Европейская экономическая комиссия**Комитет по внутреннему транспорту****Всемирный форум для согласования правил
в области транспортных средств****179-я сессия**

Соглашение 1958 года:**Предложение по поправкам****к Сводной резолюции по общей спецификации
для категорий источников света (СР.5)****Предложение по поправке 4 к Сводной резолюции
по общей спецификации для категорий источников
света (СР.5)****Представлено Рабочей группой по вопросам освещения и световой
сигнализации***

Поправка 4 к Сводной резолюции по общей спецификации для категорий источников света (CP.5)

Рис. 1
Основной чертеж

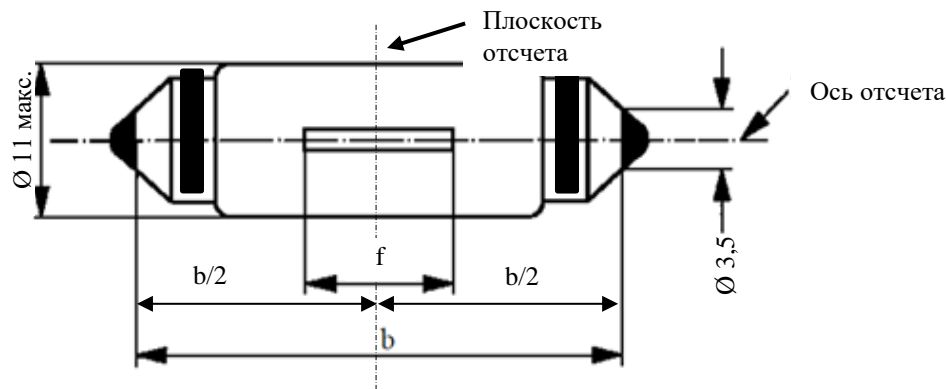
Перед спецификацией LR1/1 включить новые спецификации C5W/LED/1–4 следующего содержания: (см. следующие страницы; по одной странице на спецификацию):

Размеры в мм	Источники света на СИД серийного производства			Эталонный источник света на СИД
	мин.	ном.	макс.	
b^1	34,0	35,0	36,0	$35 \pm 0,5$
e^2		0,0		0,0
f^2		9,0		9,0
Цоколь SVX8.5 в соответствии с публикацией МЭК 60061 (спецификация 7004-81A-1)				
Электрические ³ и фотометрические характеристики				
Номинальные значения	Вольты	12		12
	Ватты	2		2
Напряжение при испытании	Вольты	13,5		13,5
Нормальные значения	Ватты	2 макс.		2 макс.
	Электрический ток (в мА при 9–16 В постоянного тока)	30 мин. 170 макс.		
	Световой поток ³ (при 13,5 В постоянного тока)	$45 \pm 20\%^4$		$45 \pm 10\%^4$
	Световой поток ³ (в лм при 9 В постоянного тока)	9 мин.		9 мин.

Рис. 2

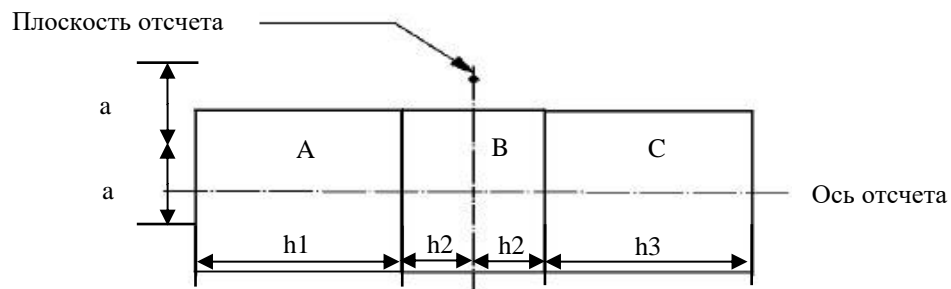
Положение светоизлучающей зоны проверяют с помощью системы шаблона, определяемой проекциями при визуализации в направлении $\gamma = 0^\circ$ (вид сверху), $\gamma = 90^\circ$ (вид спереди), $\gamma = 180^\circ$ (вид снизу), $\gamma = 270^\circ$ (вид сзади), вид под углами $\gamma = 45^\circ$, $\gamma = 135^\circ$, $\gamma = 225^\circ$ и $\gamma = 315^\circ$ в плоскости C_0 (C, γ , как указано на рис. 3).

Доля общего светового потока, излучаемого в направлениях визуализации из зоны (зон), должна соответствовать указанной на рис. 2:

- А, В и С в совокупности должны составлять 70% или более;
- В должна составлять 20% или более;
- А и С должны составлять 15% или более каждая.

Размеры (мм)	<i>a</i>	<i>h1, h3</i>	<i>h2</i>
Все виды (как указано выше)	2,5	6	2

Рис. 3

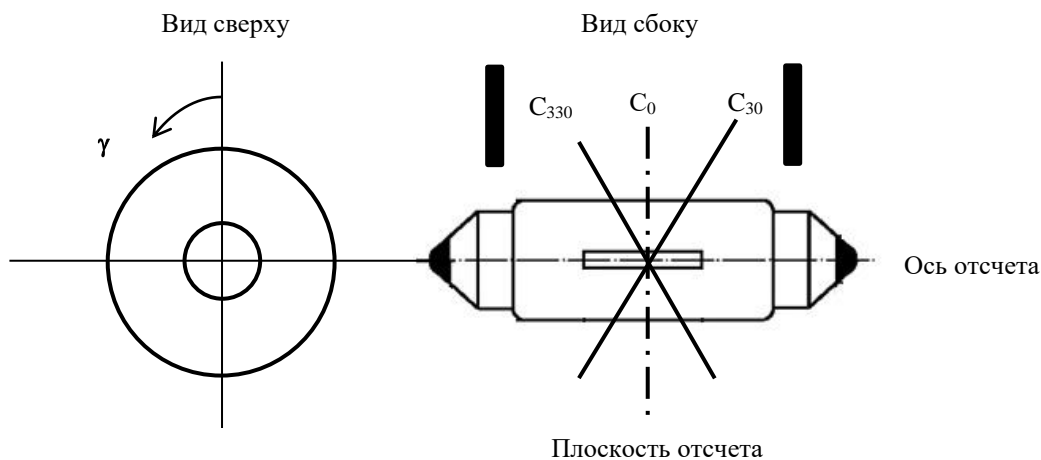
Нижеследующее испытание имеет целью определить нормализованное распределение силы света источника в плоскостях C , как показано на рис. 3. За начало системы координат принимают точку пересечения оси отсчета и плоскости отсчета.

Источник света устанавливают на плоской пластине с соответствующими элементами держателя. Пластины крепят к столику гониометра с помощью крепежного устройства таким образом, чтобы ось отсчета источника света совпадала с одной из осей вращения гониометра. Соответствующая регулировка в целях измерения показана на рис. 3.

Измерения проводят в плоскостях C , где C_0 представляет собой ось отсчета источника света. Плоскости C , подлежащие замеру: C_0 , C_{30} и C_{330} . Испытательные точки для каждой плоскости и различных полярных углов γ указаны в таблице 3.

Рис. 1

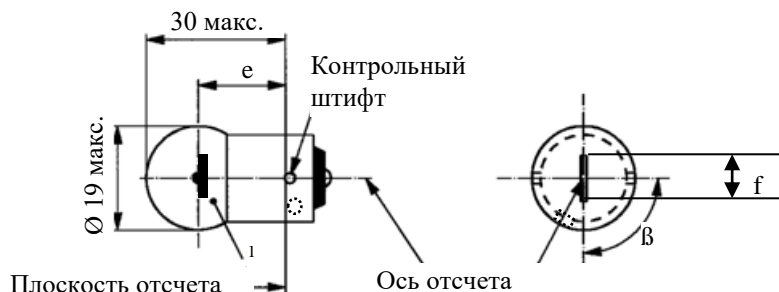
После спецификации PY21W/LED включить новые спецификации R5W/LED/1–4 и W5W/LED/1–4 следующего содержания (см. следующие страницы; по одной странице на спецификацию):

Размеры в мм		Источники света на СИД серийного производства			Эталонный источник света на СИД
		мин.	ном.	макс.	ном.
e ²			19,0		19,0
f ²			4,0		4,0
β ²			90°		90°
R5W/LED: цоколь BA15s-3(110°) в соответствии с публикацией МЭК 60061 (спецификация 7004-19A-1)					
Электрические и фотометрические характеристики		4		5	
Номинальные значения	Вольты	12		24	
	Ватты	2		2	
Напряжение при испытании	Вольты	13,5		28,0	
	Ватты	2 макс.		2 макс.	
Нормальные значения	Электрический ток (в мА)	(при 9–16 В постоянного тока) 30 мин. 170 макс.	(при 16–32 В постоянного тока) 30 мин. 170 макс.	(при 9–16 В постоянного тока) 30 мин. 170 макс.	
	Световой поток ^{1, 3} (при 13,5 В постоянного тока)	50 ± 20%			50 ± 10%
	Световой поток ¹ (в лм при 9 В постоянного тока)	10 мин.		10 мин.

Рис. 2

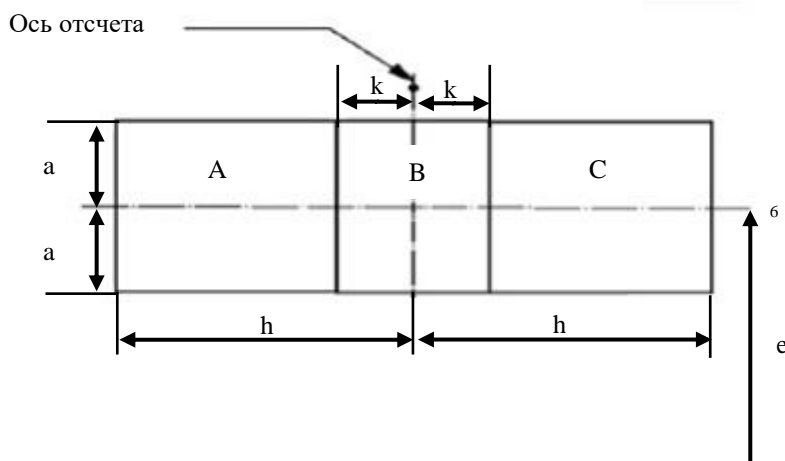
Положение светоизлучающей зоны проверяют с помощью системы шаблона, определяемой проекциями при визуализации в направлении $\gamma = 0^\circ$ (вид сверху), вид под углом $\gamma = \pm 45^\circ$ и $\gamma = \pm 90^\circ$ (вид спереди, сзади) в плоскости C_0 (C, γ , как указано на рис. 3).

Доля общего светового потока, излучаемого в направлениях визуализации из зоны (зон), должна соответствовать указанной на рис. 2:

- А, В и С в совокупности должны составлять 70% или более;
- В должна составлять 20% или более;
- А и С должны составлять более 15% каждая.

Размеры в мм	<i>a</i>	<i>h</i>	<i>k</i>
Вид сверху ($\gamma = 0^\circ$)	3	4	0,5
Вид под углом ($\gamma = \pm 45^\circ$)	4,5	4	0,5
Вид спереди/сзади ($\gamma = \pm 90^\circ$)	3	4	0,5

Рис. 3

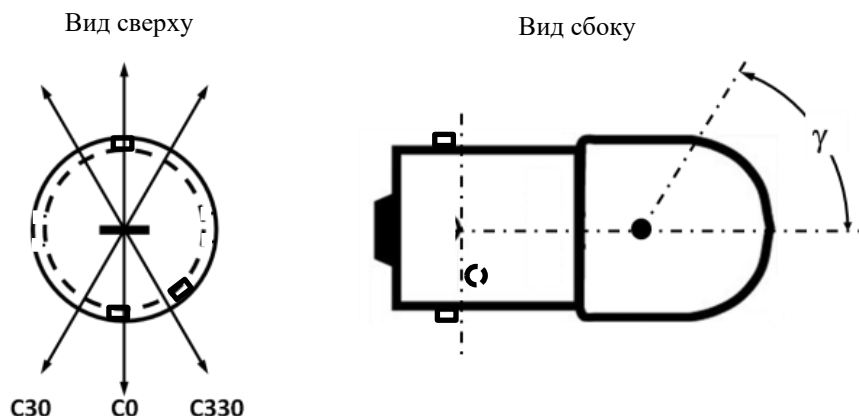
Нижеследующее испытание имеет целью определить нормализованное распределение силы света источника в плоскостях S , как показано на рис. 3. За начало системы координат принимают точку пересечения оси отсчета и плоскости, параллельной плоскости отсчета и расположенной на удалении e .

Источник света устанавливают на плоской пластине с соответствующими элементами держателя. Пластины крепят к столику гониометра с помощью крепежного устройства таким образом, чтобы ось отсчета источника света совпадала с одной из осей вращения гониометра. Соответствующая регулировка в целях измерения показана на рис. 3.

Измерения проводят в плоскостях S , через которые проходит ось отсчета источника света. Плоскости S , подлежащие замеру: S_0 , S_{30} и S_{330} . Испытательные точки для каждой плоскости и различных полярных углов γ указаны в таблице 3.

Рис. 2

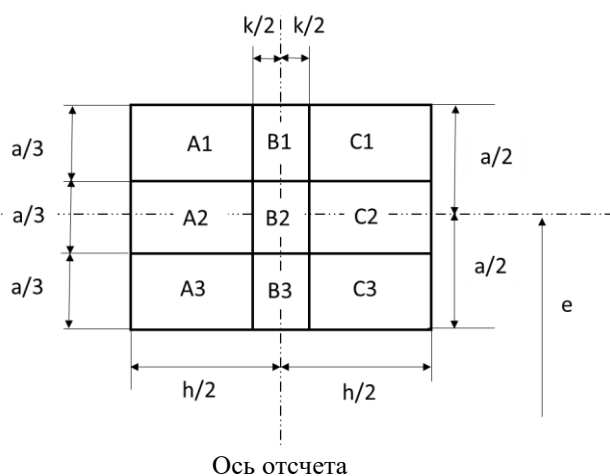
Положение светоизлучающей зоны проверяют при испытательном напряжении с помощью системы шаблона, определенной на рис. 2, на котором показаны проекции при визуализации в направлении $\gamma = 0^\circ$ (вид сверху), $\gamma = \pm 45^\circ$ (вид под углом) и $\gamma = \pm 90^\circ$ (вид спереди, сзади) в плоскости C_0 (C, γ , как указано на рис. 3),

Доля общего светового потока, излучаемого в направлении визуализации из зоны (зон)

A, B и C в совокупности, должна составлять 70% или более

B должна составлять 20% или более

A и C должны составлять более 15% каждая

A1, B1 и C1 в совокупности должны составлять менее 50%

A2, B2 и C2 в совокупности должны составлять более 20%

A3, B3 и C3 в совокупности должны составлять менее 50%

Размеры в мм	a	h	k
Все виды (как указано выше)	6,0	8,0	1,5

Рис. 3

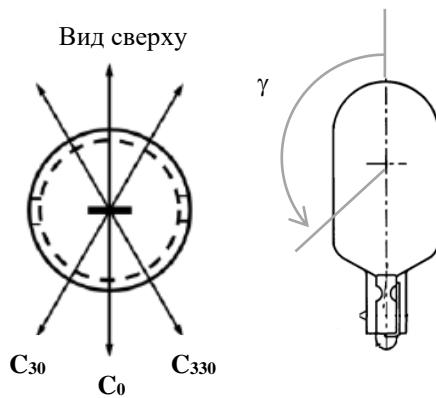
Нижеследующее испытание имеет целью определить нормализованное распределение силы света источника в плоскостях C , как изображено на рис. 3, при испытательном напряжении. За начало системы координат принимают точку пересечения оси отсчета и плоскости отсчета.

Источник света устанавливают на плоской пластине с соответствующими элементами держателя. Пластины крепят к столику гониометра с помощью крепежного устройства таким образом, чтобы ось отсчета источника света совпадала с одной из осей вращения гониометра. Соответствующая регулировка в целях измерения показана на рис. 3.

Измерения проводят в плоскостях C , через которые проходит ось отсчета источника света. Плоскости C , подлежащие замеру: C_0 , C_{30} и C_{330} . Испытательные точки для каждой плоскости и различных полярных углов γ указаны в таблице 3.
